**ΕΠΙΣΚΕΥΕΣ - ΕΝΙΣΧΥΣΕΙΣ – ΔΙΑΡΡΥΘΜΙΣΕΙΣ
ΔΗΜΟΤΙΚΟΥ ΚΤΙΡΙΟΥ ΓΙΑ ΧΡΗΣΗ
"ΚΕΝΤΡΟΥ ΥΓΕΙΑΣ ΑΣΤΙΚΟΥ ΤΥΠΟΥ"
6ο ΔΗΜΟΤΙΚΟ ΔΙΑΜΕΡΙΣΜΑ**

ΔΙΕΥΘΥΝΣΗ ΕΡΓΟΥ:**ΟΔΟΣ ΧΑΝΙΩΝ 4β, ΑΘΗΝΑ**ΘΕΜΑ:**ΤΕΧΝΙΚΗ ΕΚΘΕΣΗ****ΜΕ**

**ΤΙΣ ΔΙΑΠΙΣΤΩΣΕΙΣ ΤΟΥ ΕΛΕΓΧΟΥ ΜΕΤΑΞΥ ΤΩΝ ΕΓΚΕΚΡΙΜΕΝΩΝ ΜΕΛΕΤΩΝ,
ΑΛΛΑ ΚΑΙ ΣΕ ΣΧΕΣΗ ΜΕ ΤΗ ΔΙΑΠΙΣΤΩΘΕΙΣΑ ΥΦΙΣΤΑΜΕΝΗ ΚΑΤΑΣΤΑΣΗ,**

Αθήνα, 20 Ιανουαρίου 2014

ΞΥΛΟΤΥΠΟΣ
ΟΡΟΦΗΣ
ΙΣΟΓΕΙΟΥ

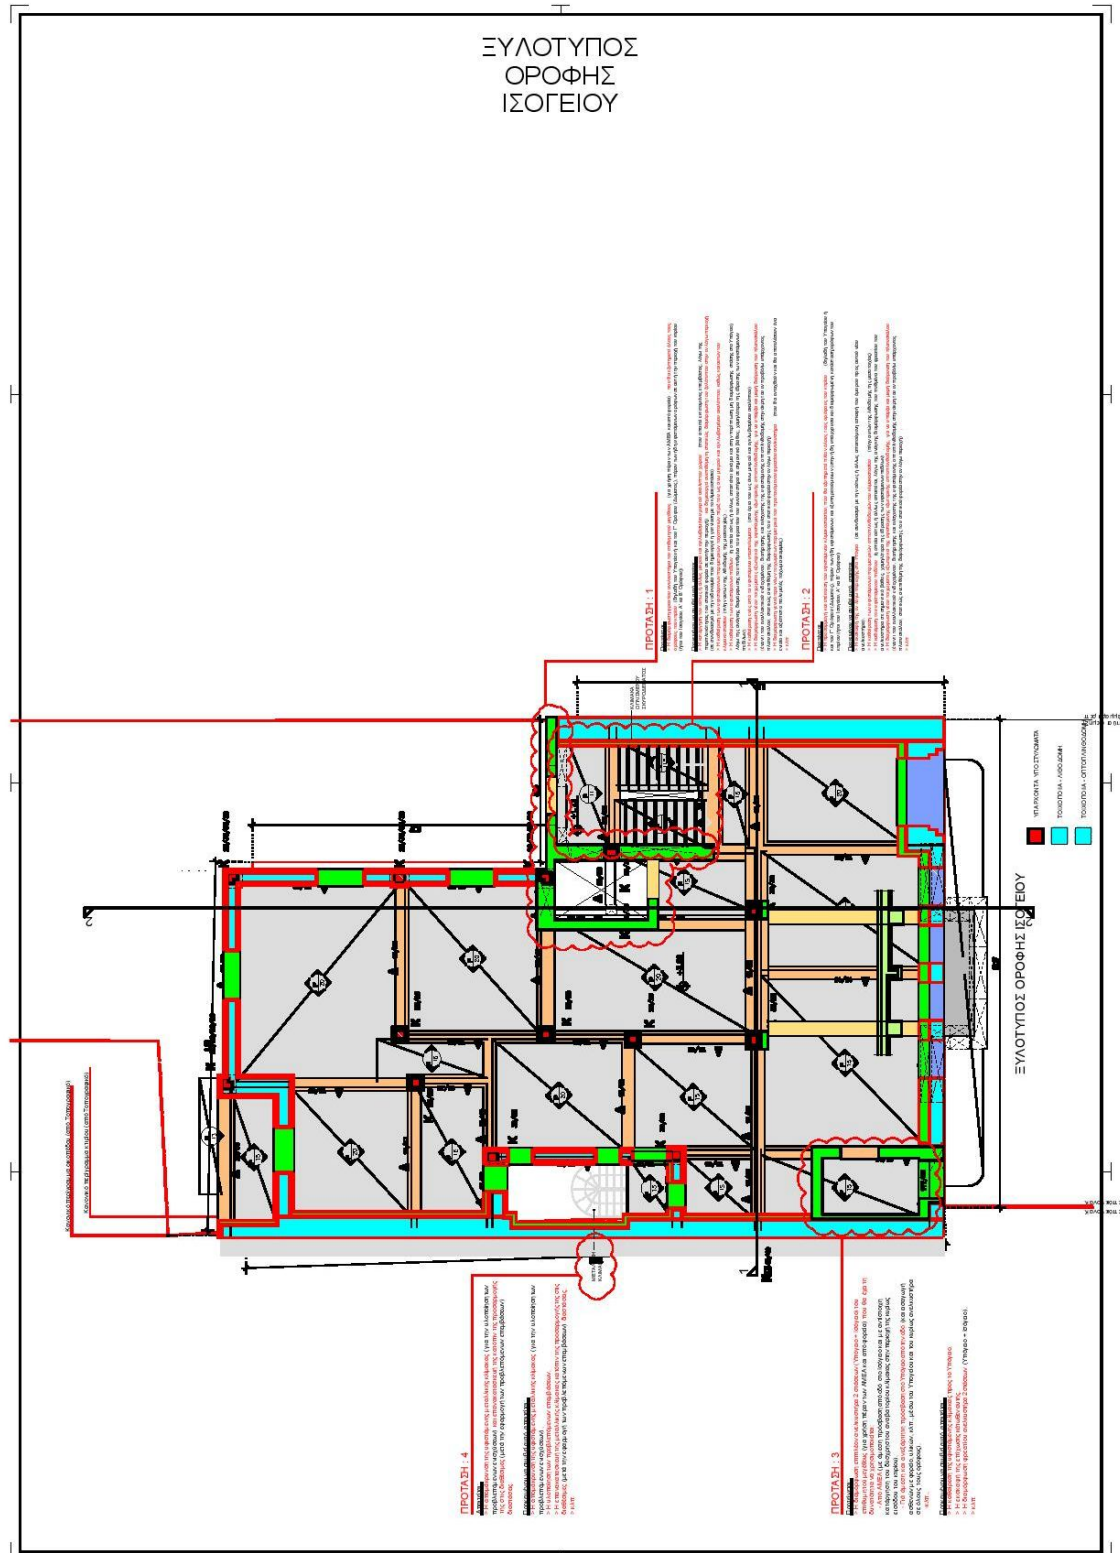
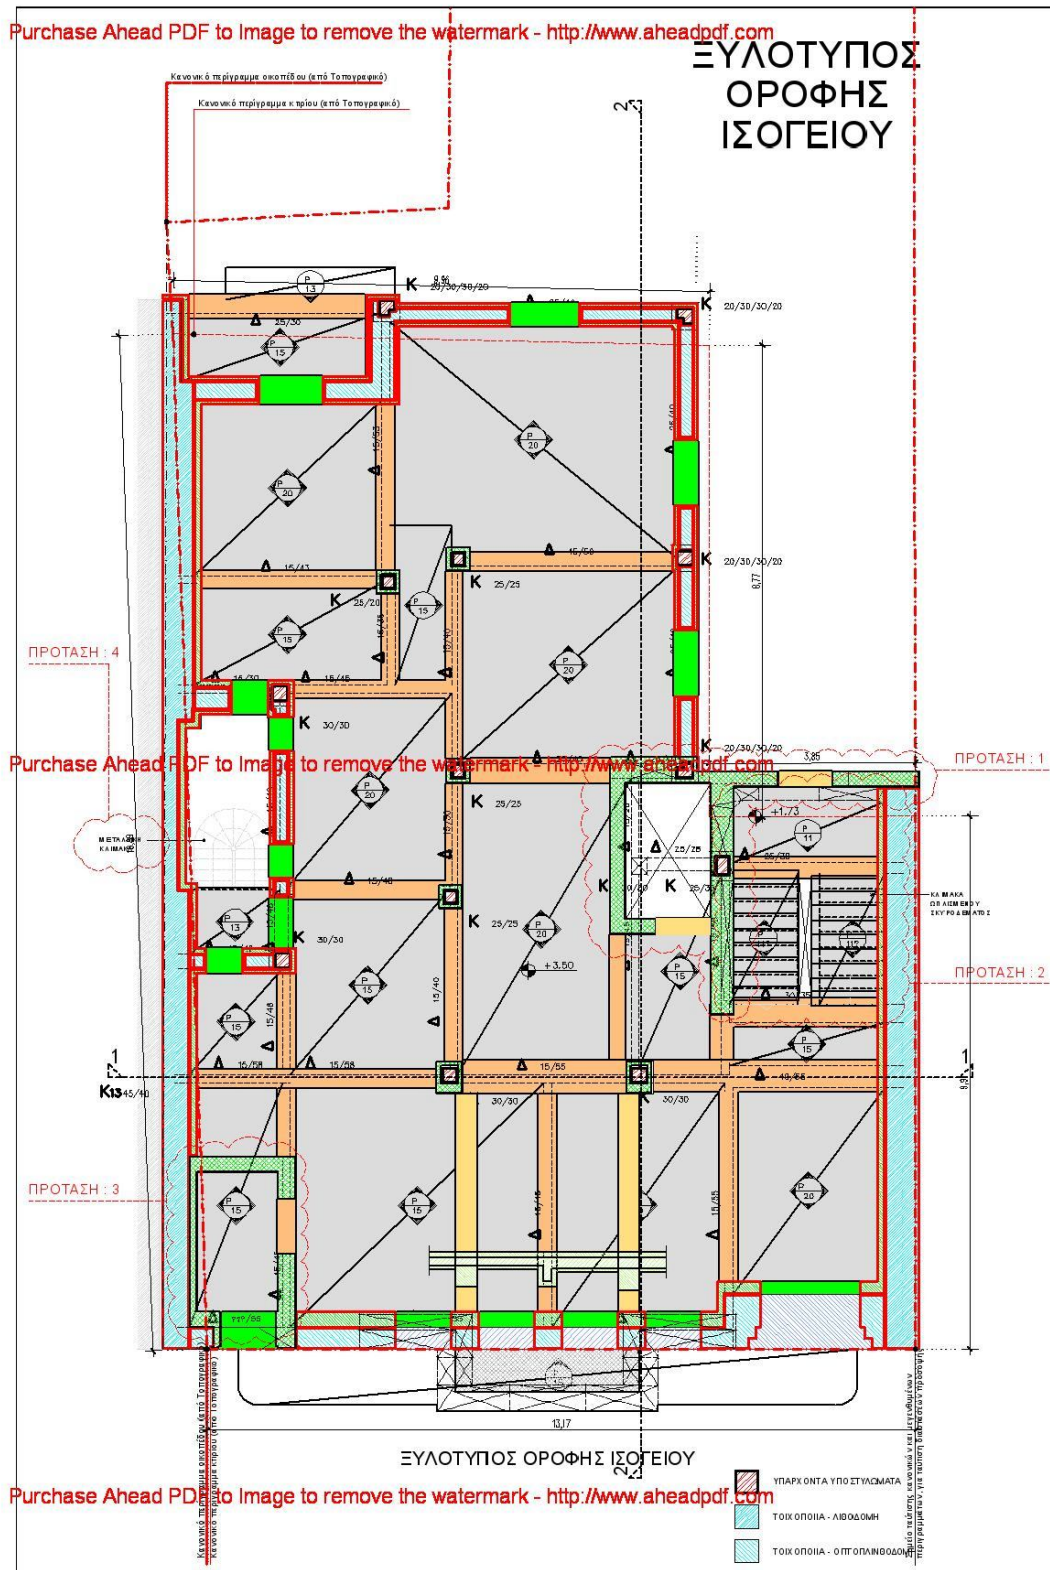
Προτείνεται:

> Η διαμόρφωση φρεσίου ανελκυστήρα του επιθυμητού μεγέθους (για χρήση πέραν των ΑΜΕΑ και από φορέα) , που θα εξυπηρετεί όλους τους ορόφους του κτιρίου (δηλαδή του Υπαγείου ή και του Γ' Ορόφου (Δώματος), πέραν των ήδη υφιστάμενων ορόφων σε αυτή την περιοχή του κτιρίου (ήτοι του Ισogeίου, Α' και Β' Ορόφου)) .

- > Η καύση του ούτως ή άλλως μικρού και εγκλωβισμένου μικρού ακάλυπτου χώρου (που απαιτεί εκτεταμένες επεμβάσεις, λόγω της περιπλοκότητας του στατικού φορέα σε αυτήν την περιοχή) και δημιουργεί ανεπιθύμητη στατική διαμόρφωση του ξυλότυπου στην εν λόγω περιοχή (σε συνδυασμό με την αδυναμία που δημιουργεί η γεινίαση με το κλιμακοστάσιο) .

- > Η καθαίρεση των υφιστάμενων περιμετρικών τοιχοποιιών περίξ του ως άνω μικρού και εγκλωβισμένου ακάλυπτου, καθώς και αυτών του κλιμακοστασίου (πλην αυτών της ληθοδομής της μεσοτοιχίας) .

- > Η καθαίρεση των υφιστάμενων πεδίων (η οποία ούτως ή άλλως απαιτείται (ακόμα και στην περίπτωση μη διαμόρφωσης στάσης στο Υπόγειο), λόγω της ανάγκης διαμόρφωσης του πυθμένα του φρεσίου του ανελκυστήρα σε σημαντικό βάθος, χαμηλότερα της έδρας των υφιστάμενων πεδίων) .

- > Η καθαίρεση ενός από τα υφιστάμενα υποστυλώματα (στα όρια του ως άνω μικρού και εγκλωβισμένου ακάλυπτου) .
- > Η διαμόρφωση νέου τοιχώματος εξωτερικά της υφιστάμενης εξωτερικής οπτοπλινθοδομής, για να υπάρξει και μικρή διεύρυνση του πλατυσκάλου (έναντι του εναλλακτικού ενδεχομένου, διατήρησης και ενίσχυσης της υφιστάμενης οπτοπλινθοδομής στην άκρη του εν προβάλω υπάρχοντος πλατυσκάλου, στατική ανεπιθύμητη διαμόρφωση του στατικού φορέα στην εν λόγω περιοχή) .

- > Η διαμόρφωση γενικότερα νέων τοιχωμάτων περιμετρικά του προτεινόμενου φρεσίου ανελκυστήρα (που θα ενισχυθούν και θα αποτελέσουν ένα ενιαίο και αξιόπιστο πολυμελές τοίχωμα ακαμψίας) .

ΠΡΟΤΑΣΗ : 2

Προτείνεται:

> Η προσαρμογή και επέκταση του υφιστάμενου κλιμακοστασίου, που θα εξυπηρετεί πλέον όλους τους ορόφους του κτιρίου (δηλαδή του Υπαγείου ή και του Γ' Ορόφου (Δώματος), πέραν των ήδη υφιστάμενων και εξυπηρετούμενων (στην ήδη υπάρχουσα και διαμορφωμένη κατάσταση) ορόφων του κτιρίου (ήτοι του Ισogeίου, Α' και Β' Ορόφου)) .

- > Η εκσκαφή της εν λόγω περιοχής στο Υπόγειο (σε συνδυασμό με την ούτως ή άλλως απαιτούμενη εκσκαφή του όμορου προς αυτού νέου ανελκυστήρα) .
- > Η καθαίρεση των υφιστάμενων περιμετρικών οπτοπλινθοδομών του κλιμακοστασίου (πλην αυτών της ληθοδομής της μεσοτοιχίας) .
- > Η καθαίρεση του υφιστάμενου πεδίου (η οποία ούτως ή άλλως απαιτείται, λόγω της ανάγκης διαμόρφωσης του πυθμένα του φρεσίου του ανελκυστήρα σε σημαντικό βάθος, χαμηλότερα της έδρας των υφιστάμενων πεδίων) .
- > Η διαμόρφωση νέου τοιχώματος εξωτερικά της υφιστάμενης εξωτερικής οπτοπλινθοδομής, για να υπάρξει και μικρή διεύρυνση του πλατυσκάλου (έναντι του εναλλακτικού ενδεχομένου, διατήρησης και ενίσχυσης της υφιστάμενης οπτοπλινθοδομής στην άκρη του εν προβάλω υπάρχοντος πλατυσκάλου, στατική ανεπιθύμητη διαμόρφωση του στατικού φορέα στην εν λόγω περιοχή) .
- > ΚΛΤ.

ΠΡΟΤΑΣΗ : 3

Προτείνεται:

> Η διαμόρφωση επιπλέον ανελκυστήρα 2 στάσεων (Υπόγειο + Ισόγειο) του επιθυμητού μεγέθους (για χρήση πέραν των ΑΜΕΑ και από φορεία) που θα έχει τη δυνατότητα να χρησιμοποιείται:

> Η καθαίρεση της υφιστάμενης κλίμακας προς το Υπόγειο,

> Η εκσκαφή της επίχωσης κάτωθεν αυτής,

> Η διαμόρφωση φρεατίου ανελκυστήρα 2 στάσεων (Υπόγειο + Ισόγειο) ,

ΠΡΟΤΑΣΗ : 4

Απαιτείται:

> Η απομάκρυνση της υφιστάμενης μεταλλικής κλίμακας (για την υλοποίηση των προβλεπόμενων ενισχύσεων) και επανακατασκευή της κατόπιν της προσαρμογής της στις διαθέσιμες (μετά την εφαρμογή των προβλεπόμενων επεμβάσεων) διαστάσεις.
